Oggetto: [ID_VIP: 8763] **PROVINCIA DEL SUD SARDEGNA (comuni di Carbonia, Iglesias e Gonnese) – Progetto di un impianto eolico denominato “PARCO EOLICO DI CARBONIA”, costituito da 11 aerogeneratori, con potenza unitaria di 6 MW, per una potenza complessiva di impianto di 66 MW - Progetto Definitivo.**

Parere tecnico istruttorio della Soprintendenza speciale per il PNRR.

Oggetto: [ID_VIP: 8763] PROVINCIA DEL SUD SARDEGNA (comuni di Carbonia, Iglesias e Gonnese). Progetto di un impianto eolico denominato "PARCO EOLICO DI CARBONIA", costituito da 11 aerogeneratori, con potenza unitaria di 6 MW, per una potenza complessiva di 66 MW – Progetto definitivo. Procedura riferita al Decreto legislativo n. 152 del 2006 – VIA (art. 23 – PNIEC).
Proponente: Iberdrola Renewables Italia S.p.a.
Parere endoprocedimentale.

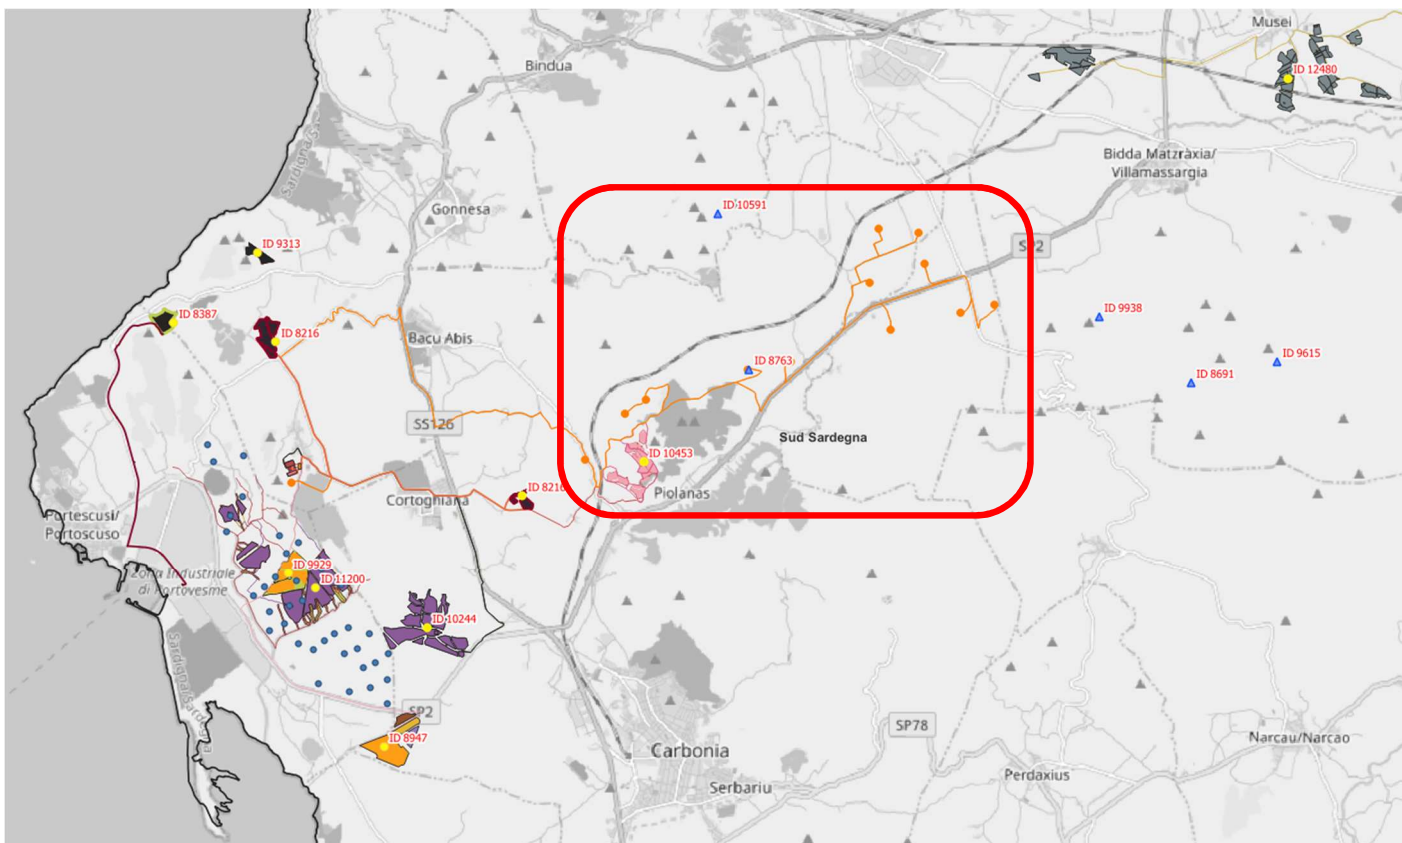
CONSIDERATO che rispetto agli impatti cumulativi generati dal progetto di cui trattasi (v. il parere endoprocedimentale della Soprintendenza Archeologia, belle arti e paesaggio per la città metropolitana di Cagliari e le province di Oristano e Sud Sardegna del 15/07/2024, paragrafo B.2 - Allegato n. 1: *“... Circa l’effetto cumulativo prodotto dalla realizzazione dell’impianto in esame, si deve evidenziare che l’area di studio, nonché tutta la sub-regione del Sulcis-Iglesiente, sono interessate da una inedita concentrazione di proposte di impianti alimentati da FER, che risultano anche in continuità o in sovrapposizione, tanto da prospettarsi una sostituzione del paesaggio agrario e minerario storico a vantaggio di un paesaggio industriale. Sul versante orientale, l’impianto in esame risulta in continuità con la proposta di impianto eolico denominato “Sud-Iglesiente” (ID_VIP 9938) costituito da 7 aerogeneratori; quest’ultimo si giustappone a Sud-Est ad un altro progetto eolico denominato “Astia” (ID_VIP 9615) costituito da 5 aerogeneratori, mentre a Sud-Ovest è in continuità con il progetto eolico denominato “Energia Is Coris” (ID_VIP 8691), costituito da 9 aerogeneratori. Sul versante occidentale l’impianto in esame è in continuità con il progetto eolico denominato “Carbonia” (ID_VIP 8200) costituito da 7 aerogeneratori e con quello denominato “Iglesias” (ID_VIP 10591) costituito da 6 aerogeneratori. La realizzazione dei sei impianti comporterebbe la formazione di un gruppo orientato, ed a tratti interferente, di 45 aerogeneratori di grande taglia disposti la dorsale dell’Iglesiente da Ovest a Est lungo, generando il cosiddetto “effetto selva” visivo non sostenibile paesaggisticamente, in considerazione della scala dei paesaggi, pianeggianti, collinari e montuosi, naturali ed agricoli, e della consistenza del patrimonio culturale in essi diffuso, come sopra evidenziato. Il territorio è interessato anche di proposte di impianti di grande taglia alimentati da fonte solare: -ID_VIP 10244 – impianto agrovoltaiico Flynnis nei comuni di Carbonia e Gonnosa; -ID_VIP 10453 – impianto agrofotovoltaico denominato “Green blue Maladeddu”; -ID_VIP 12480 - impianto agrivoltaiico denominato “Musei-Villamassargia”; -ID_VIP 9313 – impianto fotovoltaico denominato “Genere”; -ID_VIP 9929, impianto fotovoltaico denominato “Greenm and blue su Munzioni”; -PAUR n. 17/22 – impianto fotovoltaico denominato “Carbonia 1”; -PAUR n. 20/23 – impianto fotovoltaico denominato “Green and blue Mesu Pranu ...”; v., al contrario, l’elaborato denominato “Carta degli impatti cumulativi”, ove il Proponente indica solo alcuni dei tanti progetti di impianti eolici industriali in fase di valutazione, cfr. le immagini sotto riprodotte) si deve rilevare che il progetto in esame si colloca in un areale sardo entro il quale si sono sommate nel corso degli ultimi tempi una pluralità di proposte di nuovi impianti eolici industriali (la cui analisi cumulativa non è stata qui completamente valutata dal Proponente), tanto da pervenire, qualora fossero tutti realizzati, ad una saturazione dell’area vasta interessata, ancora caratterizzata per la sua naturale configurazione nel senso descritto dalla predetta Soprintendenza Archeologia, belle arti e paesaggio territorialmente competente nel parere endoprocedimentale del 15/07/2024, attuando, pertanto, la sostituzione di tale paesaggio, ricco di testimonianze archeologiche ed architettoniche, come anche oggetto di tutela da parte del Piano paesaggistico regionale, con un nuovo paesaggio tipicamente industriale:*

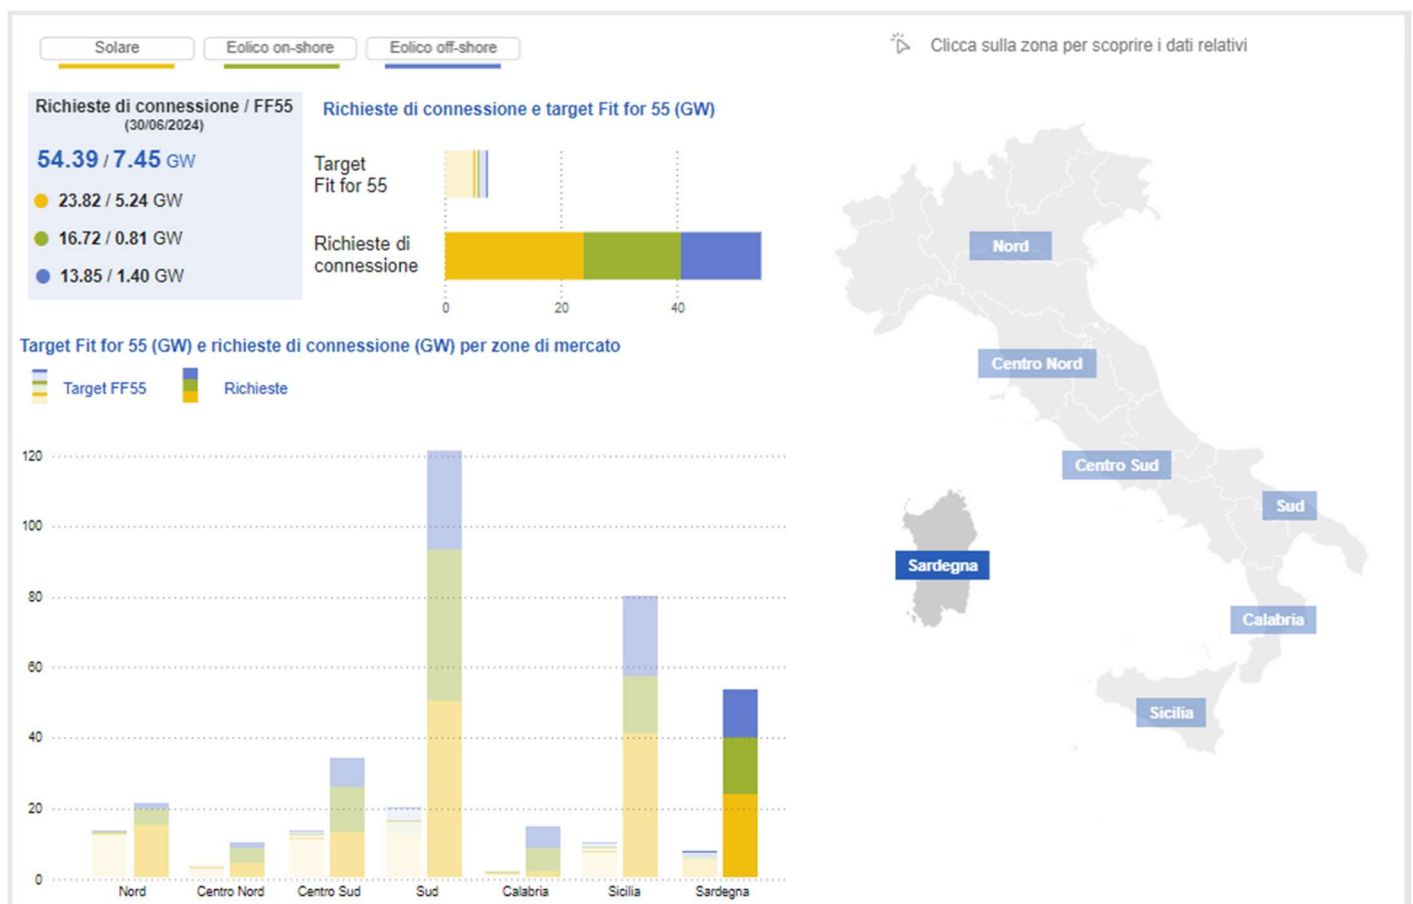
CONSIDERATO che la realizzazione dell’impianto industriale eolico in esame costituirebbe per il Ministero dell’ambiente e della sicurezza energetica – Dipartimento Energia – Direzione generale Competitività ed efficienza energetica – Divisione III – Energie rinnovabili l’automatica ulteriore classificazione di tutte le aree naturali ed agricole circostanti i singoli aerogeneratori, per 500 m, quali “aree idonee” *ex lege* per l’installazione di impianti a fonti rinnovabili, tanto da costituire per lo stesso Ministero la legittimazione per la trasformazione/distruzione del medesimo

paesaggio naturale/agricolo tramite la sua trasformazione totale in un paesaggio industriale, nel quale i valori di eguale tutela del Paesaggio di cui all'art. 9 della Costituzione non avrebbero più alcun tipo di riconoscimento, risultando remissivi rispetto alla tutela dell'ambiente, benché il fattore ambientale del patrimonio culturale e del paesaggio ne sia comunque riconosciuto quale parte ai sensi dell'art. 5, comma 1, lett. c), del D.Lgs. n. 152 del 2006, con l'ulteriore determinazione, di conseguenza, dell'estensione delle aree idonee *ex-lege* per la realizzazione di impianti FER, oltre ogni possibile immaginazione, in quanto generata proprio dalla presenza di nuovi e continui impianti FER sul territorio. **CONSIDERATO** che, ai sensi dell'art. 3, comma 1, della legge n. 241 del 1990, qualora il Ministero dell'ambiente e della tutela del territorio – Direzione Generale Valutazioni ambientali dovesse comunque ritenere di superare - adottando unilateralmente il provvedimento di VIA privo del concerto della Scrivente - il parere tecnico istruttorio negativo reso da questa Soprintendenza speciale per il PNRR con specifico riferimento alla tutela del patrimonio culturale nel suo complesso e del paesaggio di cui alla Convenzione Europea del Paesaggio, dovrà in ogni caso renderne esplicita ed adeguata motivazione nell'atto unilaterale assunto per la conclusione del presente procedimento di VIA, avendo, tuttavia, ben presente quanto previsto dall'art. 26 del D.Lgs. n. 42 del 2004 (nel senso di seguito riportato per la relativa interpretazione nel caso di cui trattasi) e che le disposizioni di cui l'art. 22, commi 1, lett. a), e 1-*bis*, del D.Lgs. n. 199 del 2021 attengono unicamente ai profili di competenza paesaggistica di questa Amministrazione e non anche a quelli di tutela dei beni culturali archeologici ed architettonici. **CONSIDERATO**, inoltre, che nella regione Sardegna è in atto una complessiva azione per la realizzazione di nuovi impianti da fonte rinnovabile (fotovoltaica/agrivoltaica, eolico onshore ed offshore) tale da superare più di 7 volte quanto previsto come obiettivo da raggiungersi al 2030 sulla base del FF55, tanto da prefigurarsi la sostanziale sostituzione del patrimonio culturale e del paesaggio con impianti di taglia industriale per la produzione di energia elettrica oltre il fabbisogno regionale previsto:

(da SardegnaGeoportale – Sardegna SIT Aree Tutate – Carta del rischio incendio boschivo e di interfaccia nell’area interessata dal nuovo progetto di impianto eolico industriale)

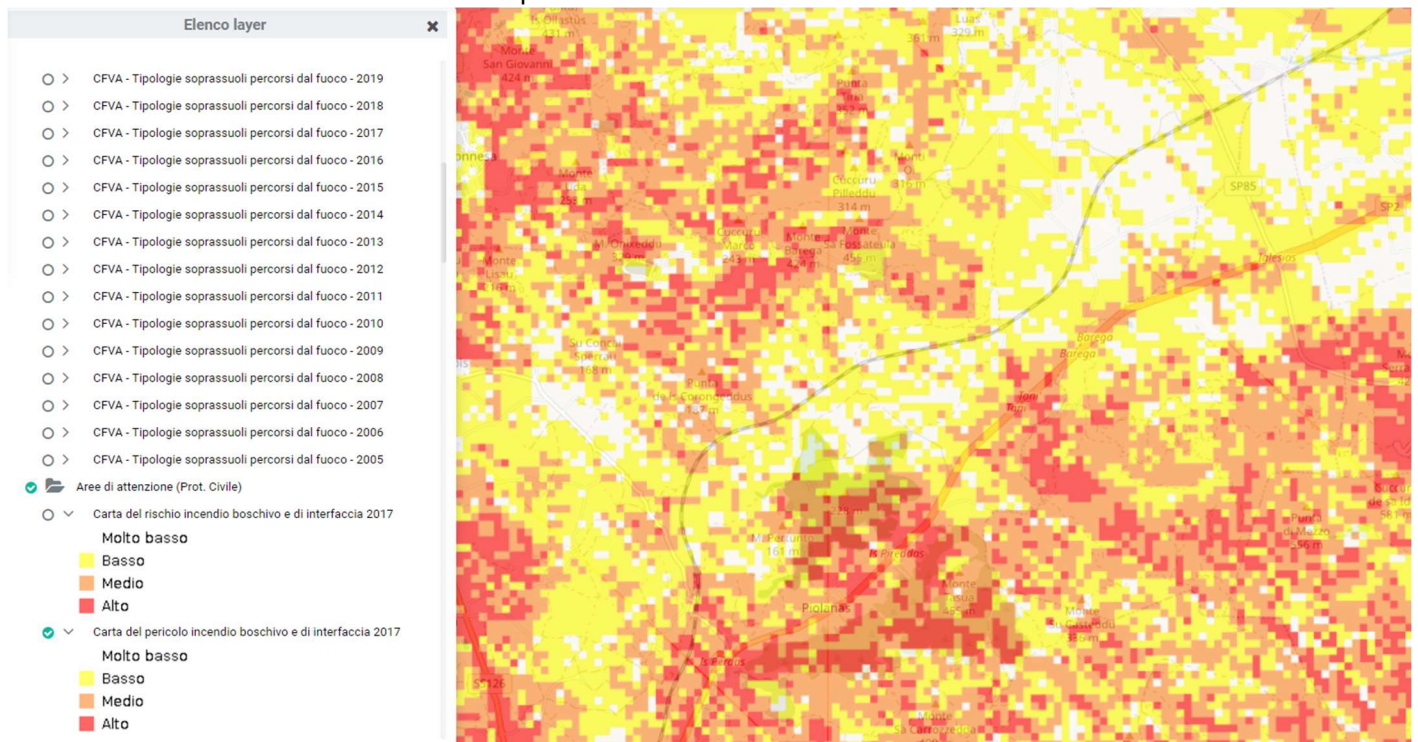
CONSIDERATO che in merito alla problematica evidenziata dalla Regione Autonoma della Sardegna – Direzione generale dell’Ambiente, con la nota prot. n. 19158 del 10/08/2021, recante “*Procedure di valutazione di impatto ambientale di impianti eolici di grossa taglia e problematiche connesse alla interdizione dei mezzi di soccorso aereo in caso di incendio ...*”, per la salvaguardia del patrimonio boschivo dell’area vasta interessata, oggetto di vincolo paesaggistico per legge ai sensi dell’art. 142, co. 1, lett. g), del D.Lgs. n. 42 del 2004 e delle previsioni e prescrizioni “... di conservazione e tutela finalizzati al mantenimento delle loro caratteristiche degli elementi costitutivi e delle relative morfologiche in modo da preservarne l’integrità ovvero lo stato di equilibrio ottimale tra habitat naturale e attività antropiche ...” del vigente Piano paesaggistico regionale, di cui alle relative Norme Tecniche di Attuazione (artt. 17, co. 4, lett. a, 18, co. 1, 22, 23, 24, 25, 26, 27), quali parte dell’Assetto ambientale, il Proponente non verifica tale impatto sul patrimonio paesaggistico tutelato per legge, nel senso di approfondire se la realizzazione del proprio impianto industriale (con nuovi aerogeneratori alti 206 m) possa inibire o rendere impossibile la lotta antincendio con mezzi aerei, come evidenziato anche dalla Soprintendenza Archeologia, belle arti e paesaggio per la città metropolitana di Cagliari e le province di Oristano e Sud Sardegna del 15/07/2024 (paragrafo B.2 – Allegato n. 1). Tanto considerando anche il fatto che, l’eventuale disponibilità del Proponente di provvedere al blocco delle turbine in caso di necessità di un intervento antincendio con mezzi aerei, lo stesso blocco non risulti risolutivo in quanto l’Amministrazione competente ha identificato nella stessa presenza fisica degli aerogeneratori alti 206 m la ragione dell’impedimento all’utilizzo dei mezzi aerei in un’area comunque a rischio incendi anche medio/alto, con particolare riguardo alle aree immediatamente al contorno del nuovo impianto eolico:
